规划总平面图
1:700

广东远顺建筑设计有限公司 GUANGDONG YuanShun Building Design Co., LTD		建设单位 饶平县高堂镇人民政府
		工程名称 高堂镇军寨村生态宜居美丽乡村示范村建设工程
审定 潘世凯 	校对 黄永安 	电脑档案号 HF-202006
审核 魏美玲 	专业负责 吕永森 	
项目负责人 吕永森 	设计 黄小明 	
		规划总平面图
		日期
		图 别 方案
		图 号 F-01

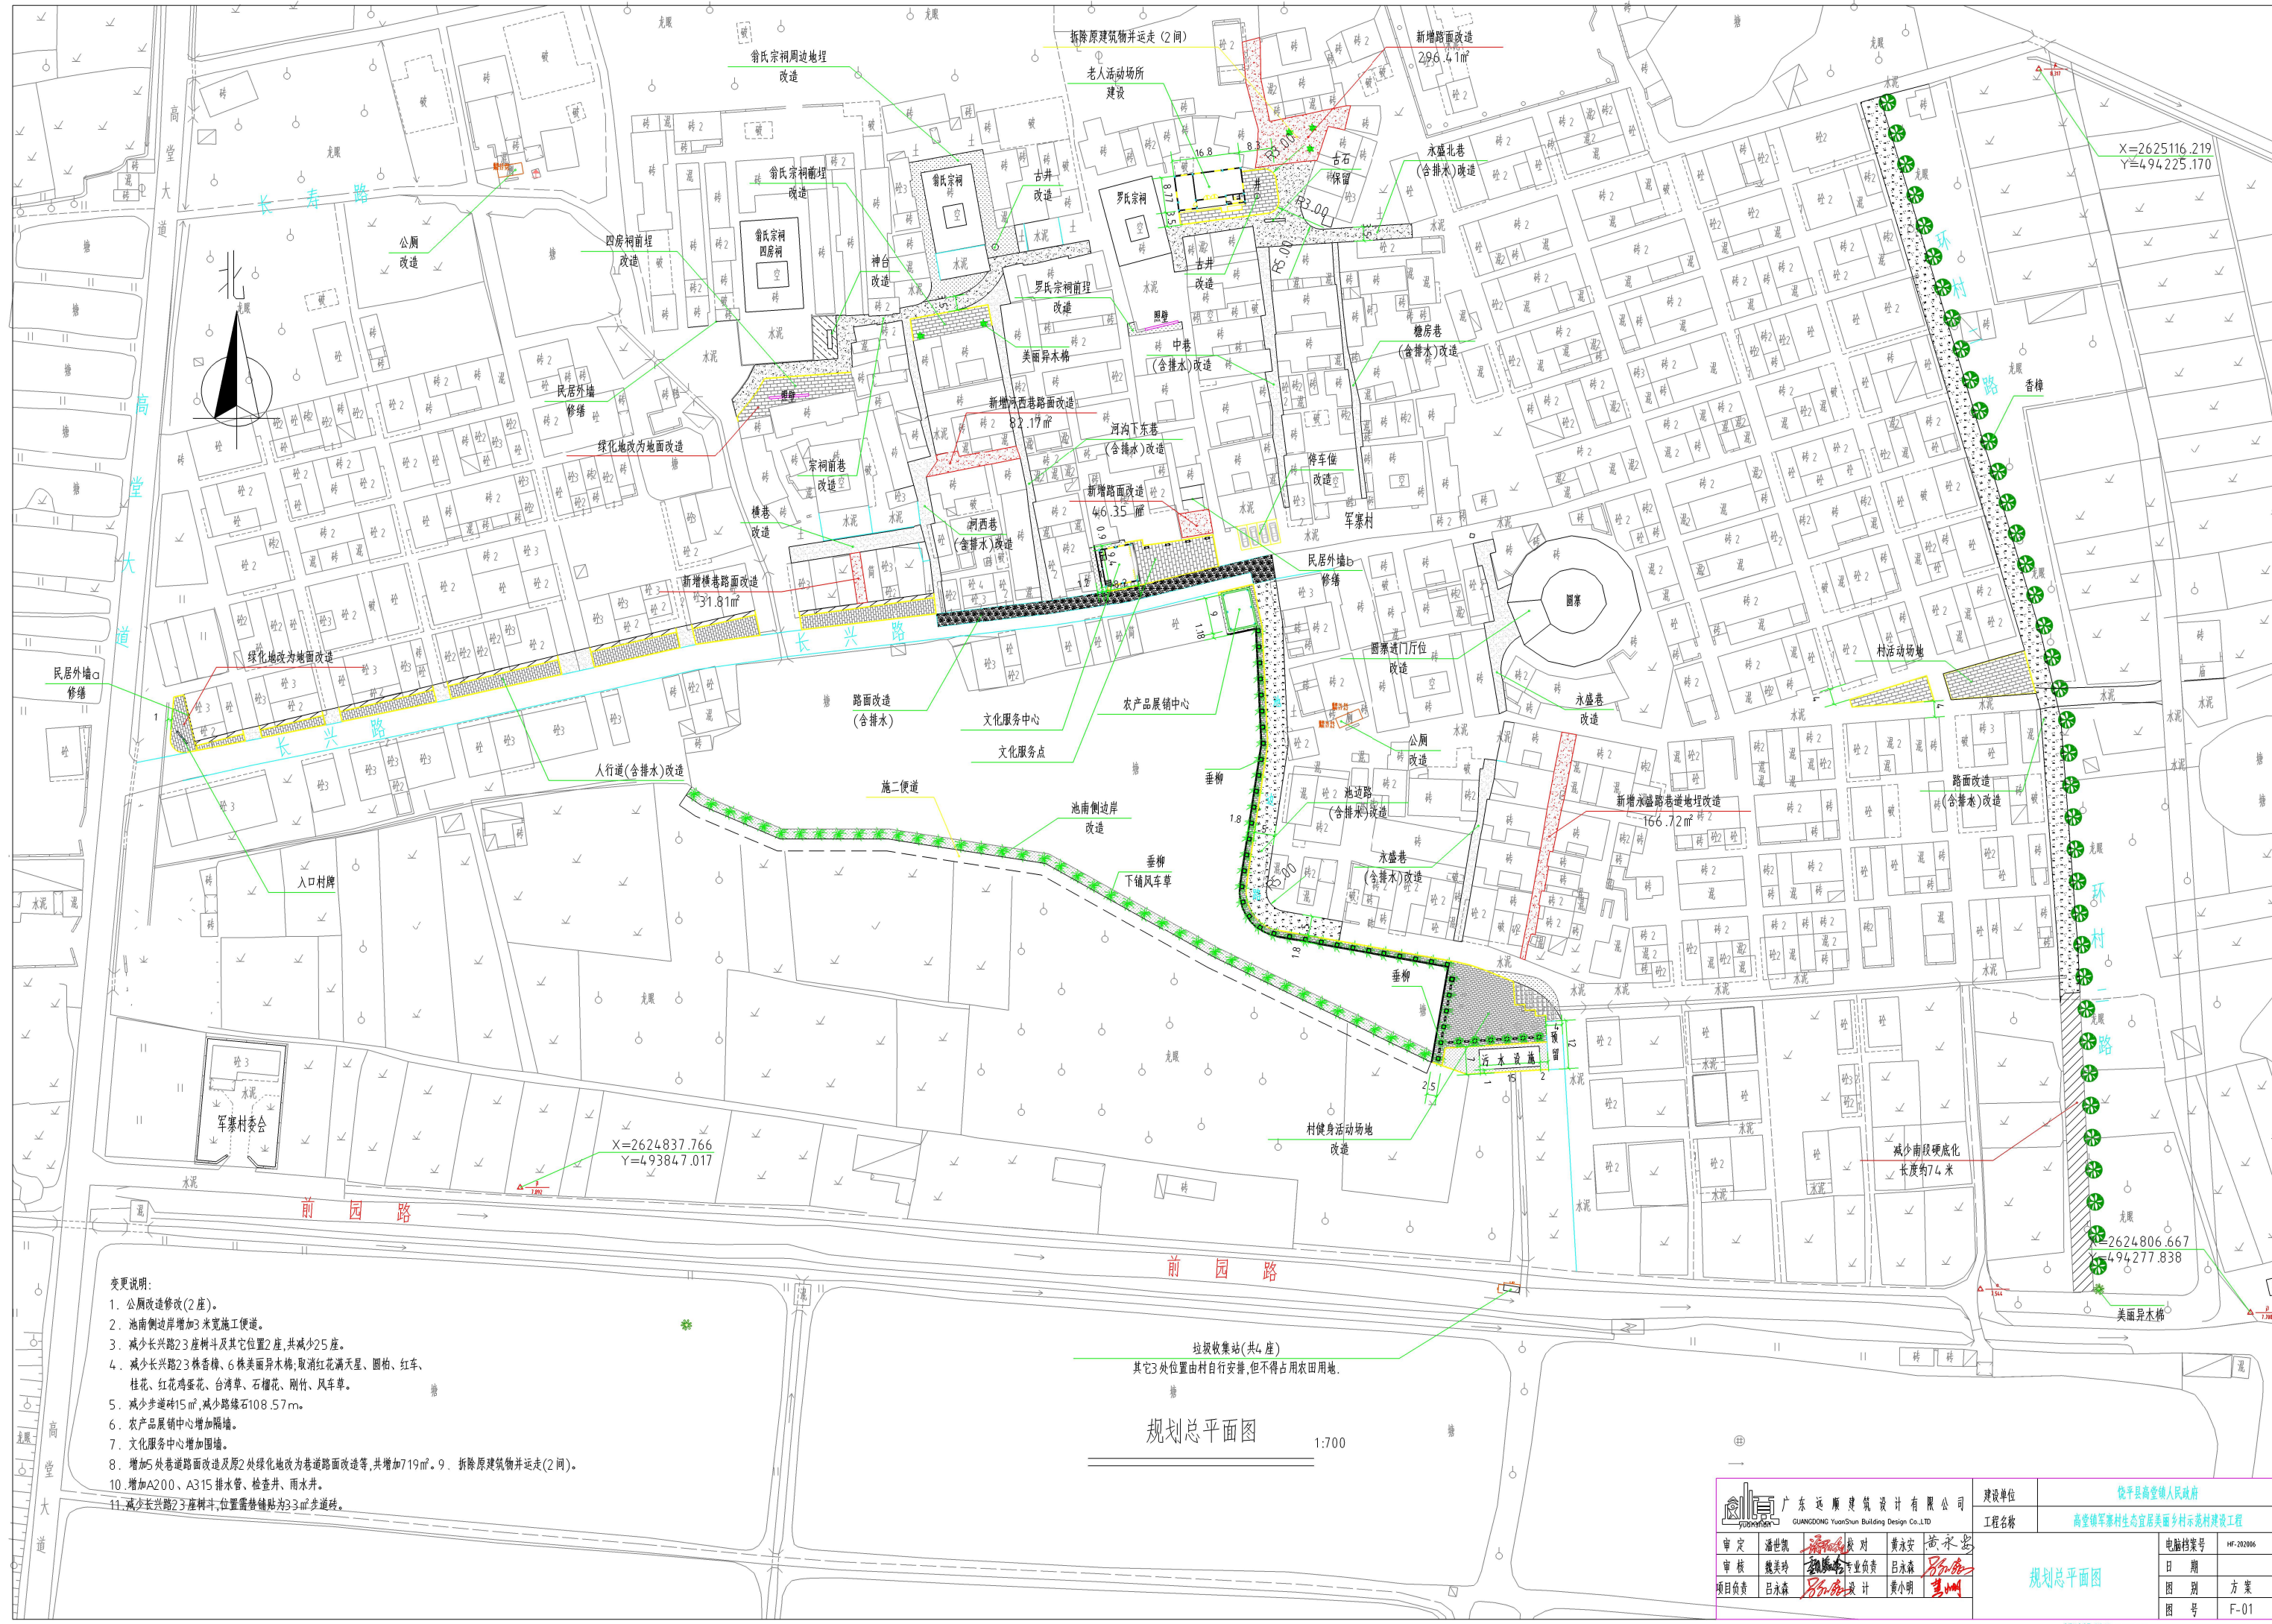
- 变更说明:
1. 公厕改造修改(2座)。
 2. 池南侧边岸增加3米宽施工便道。
 3. 减少长兴路23座树斗及其它位置2座,共减少25座。
 4. 减少长兴路23株香樟、6株美丽异木棉,取消红花满天星、圆柏、红车、桂花、红花鸡蛋花、台湾草、石榴花、刚竹、风车草。
 5. 减少步道砖15㎡,减少路缘石108.57m。
 6. 农产品展销中心增加围墙。
 7. 文化服务中心增加围墙。
 8. 增加5处巷道路面改造及原2处绿化地改为巷道路面改造等,共增加719㎡。9. 拆除原建筑物并运走(2间)。
 10. 增加A200、A315排水管、检查井、雨水井。
 11. 减少长兴路23座树斗,位置需替换贴为33㎡步道砖。
